女川原子力発電所第2号機 工事計画審査資料	
資料番号	O2-他-F-24-0015_改2
提出年月日	2021年8月30日

女川原子力発電所第2号機
地下水位の設定，耐震評価における断面選定
(指摘事項に対する回答)及び
後施工せん断補強筋(CCb工法)の適用性について

2021年8月30日
東北電力株式会社

3. 有効応力解析の妥当性と液状化強度特性の保守性 護岸の水平変位実測値

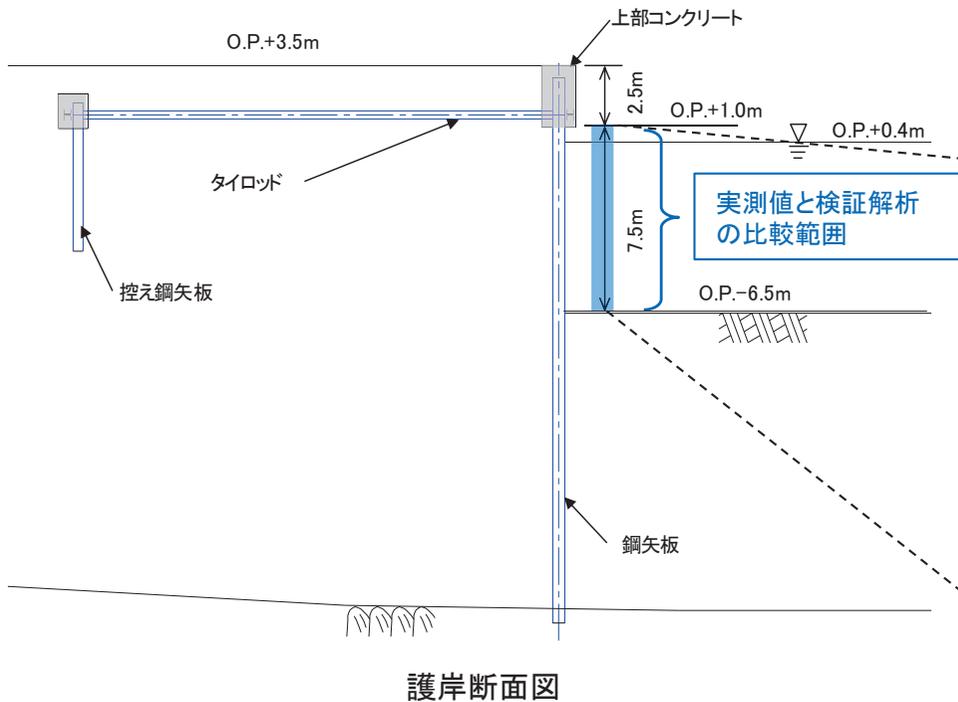
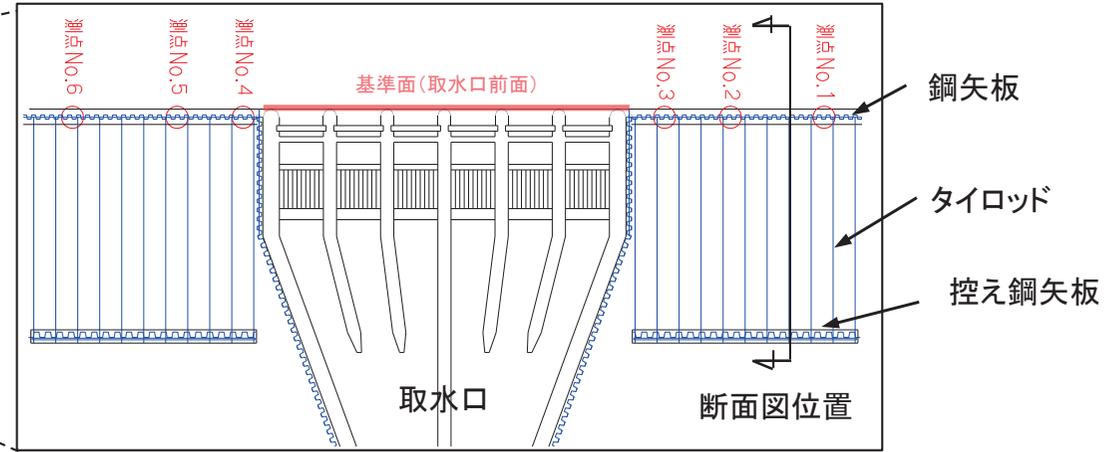
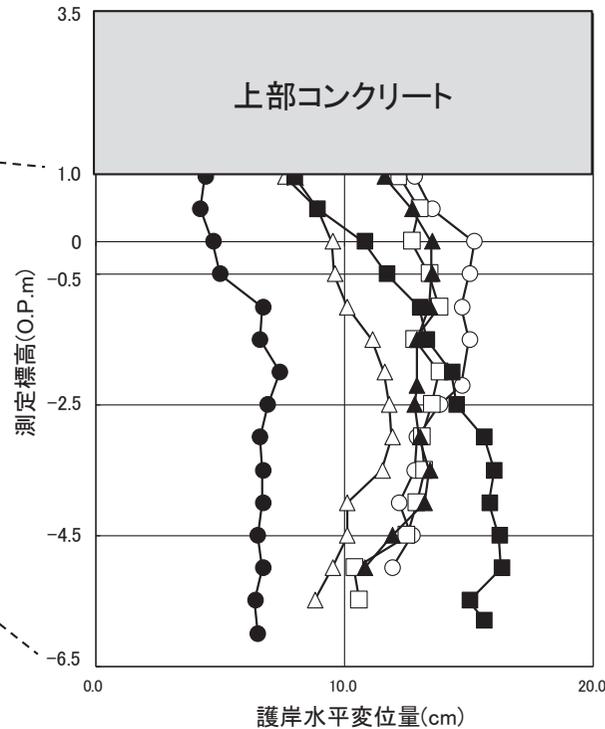
3.11地震後に発電所敷地の護岸で計測された水平変位を踏まえ、有効応力解析の妥当性及び液状化強度特性の保守性について検証し、説明すること。

- 液状化強度試験の平均値に対する検証解析の結果、地盤の液状化の影響により矢板護岸に水平変位が発生し、地震後に実測された水平変位の傾向を解析上表現できていることから、有効応力解析の妥当性を確認した。
- 設計に使用した設定である液状化強度試験の下限值に対する検証解析の結果、矢板護岸の水平変位量は実測値を大きく上回ることから、女川の液状化強度特性の設定が保守性を有していることを確認した。

測定箇所	6箇所
測定結果	最大16.3cm (測点No.5)

B-B断面の最大過剰間隙水圧比分布(Ss-D1(+))

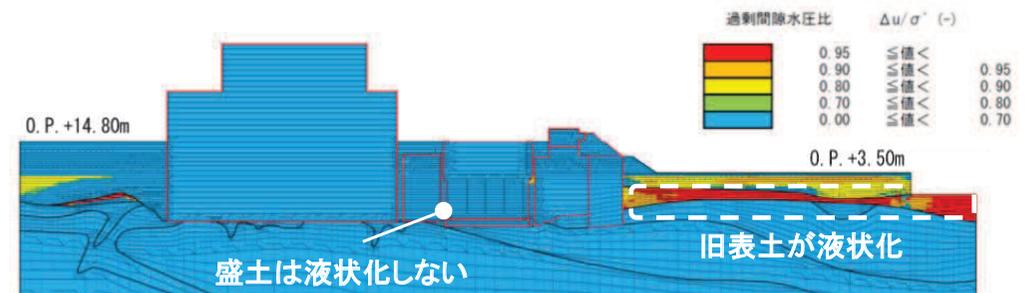
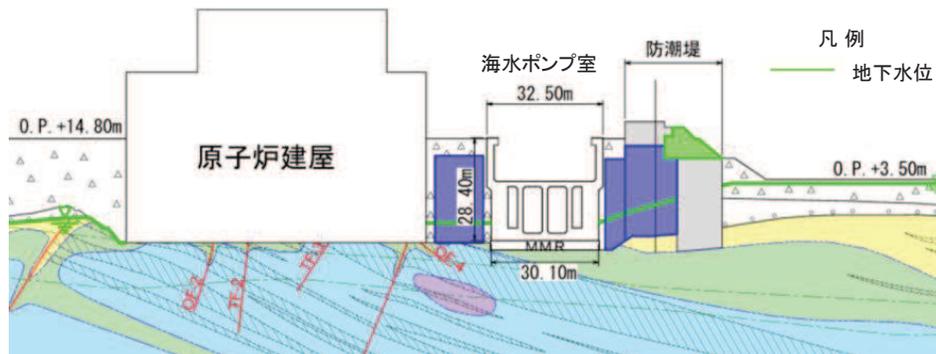
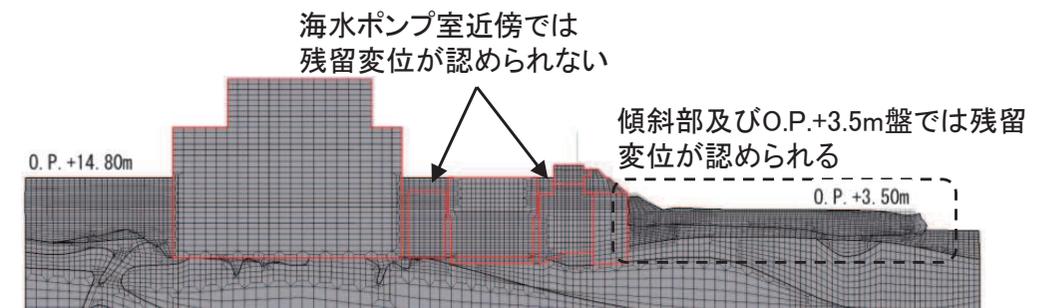
解析手法選定フロー④における液状化等の影響を受けないことを定量的に確認できた施設について、影響を受けなかった要因を分析した上で、評価結果を説明すること。

- 評価対象(1)であるO.P.+3.5m盤の液状化の影響を確認するため、海水ポンプ室を通る防潮堤B-B断面の有効応力解析結果を引用する。
- O.P.+3.5m盤では、旧表土が液状化し、残留変位が認められたが、海水ポンプ室が設置されるO.P.+14.8m盤では、残留変位が認められず、O.P.+3.5m盤の液状化の影響は及ばないと判断した。
- 海側護岸の液状化と斜面の側方流動は、防潮堤の設置及び海水ポンプ室周辺の地盤改良効果により、海水ポンプ室には影響は及ばないと分析した。

B-B断面の有効応力解析による過剰間隙水圧比分布では、傾斜部の下方を含むO.P.+3.5m盤の旧表土が液状化している。海水ポンプ室近傍の盛土は液状化していない。

照査値最大ケースの最大過剰間隙水圧比分布（断面②）

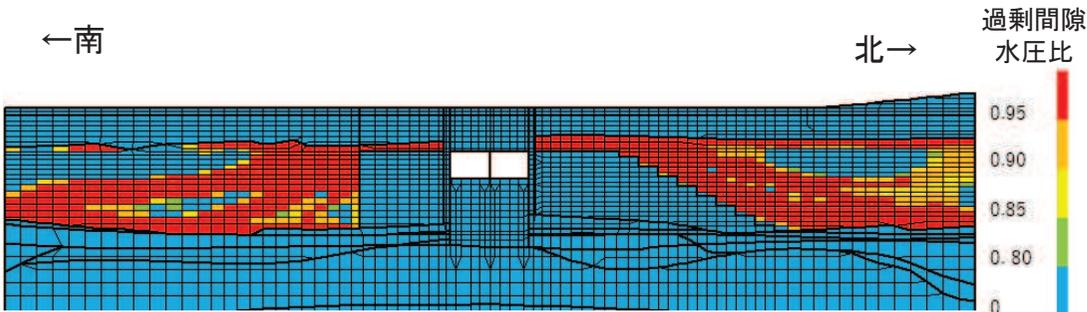
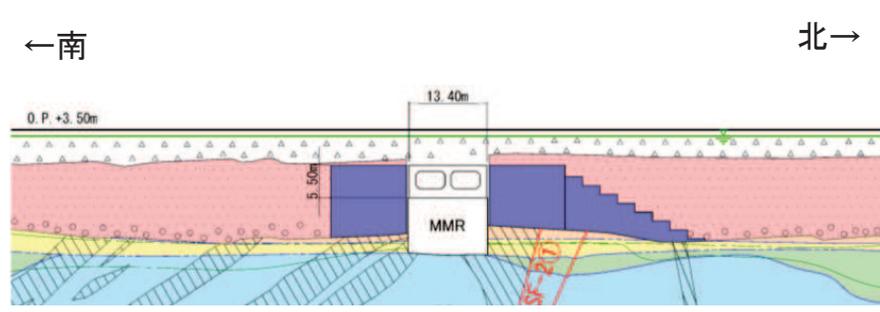
解析手法選定フロー⑤で示す施設について、地盤改良及び後施工せん断補強筋等の効果を踏まえた耐震評価の結果並びに浮上りの評価及び地下水位が低い場合の影響評価の結果を説明すること。

- 有効応力解析の結果，防潮堤より海側の断面においては，地下水位以深の旧表土の広範囲に液状化が発生している。地下水位が地表面近傍にあり，液状化が発生しやすい断面②の最大過剰間隙水圧分布比を下図に示す。
- 構造強度を有すること，通水機能を有することの確認において，基準地震動Ss1に対する全応力解析と有効応力解析の照査値を比較すると，曲げ・軸力系の破壊，せん断破壊の照査とも，ほぼ同等の結果となった。
- 両解析手法において，曲げ・軸力系の破壊，せん断破壊の照査とともに，許容限界を下回ることを確認した。

原子炉建屋基礎版 解析モデル

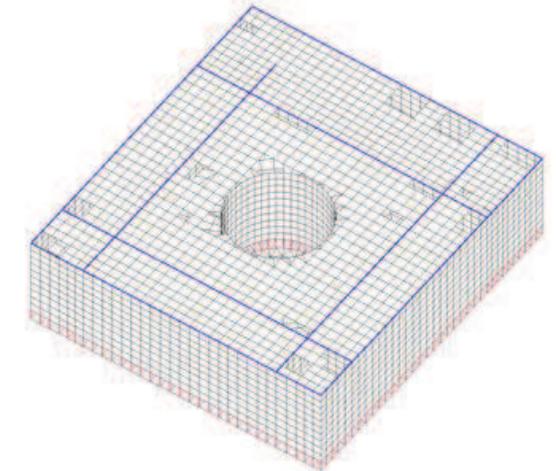
設計用地下水水位を高め設定していることを踏まえ、地下水水位が低い場合の影響を整理して説明すること。

- 原子炉建屋基礎版の評価において、浮力の算定にあたっては、既工認実績も踏まえて、地下水位を基礎版中央レベルに設定している。一方で、浸透流解析の結果は原子炉建屋基礎版よりも低い位置であることから、パターンAとして地下水位を基礎版下端レベルに設定した場合の影響を検討した。
- 検討の結果、鉛直方向上向きのケースでは発生値は減少傾向にあり、鉛直方向下向きのケースでは発生値は変わらない結果となった。いずれのケースでも発生値は許容限界を下回っており、地下水位の変化が原子炉建屋基礎版が有する耐震性への影響は無いことを確認した。
- なお、接地圧の評価においては、地下水位を考慮しないSRモデルによる地震応答解析結果を用いて評価を行うため、評価結果への影響はない。
